Corrigendum

Ref. Sales No.: E.21.VIII.2
(ST/SG/AC.10/11/Rev.7/Amend.1)

دليل الاختبارات والمعايير (الطبعة المنقحة السابعة، التعديل 1)

ST/SG/AC.10/11/Rev.7/Amend.1/Corr.1
Arabic
Original: English and French

3- القسم 33، الشكل 1-4-2-33، الرسم ألف

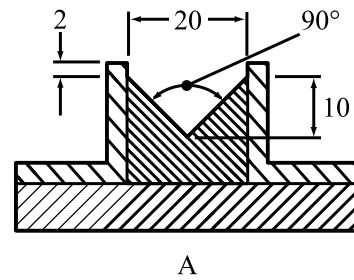
يستعاض عن الرسم ألف الحالي، بما يلي:
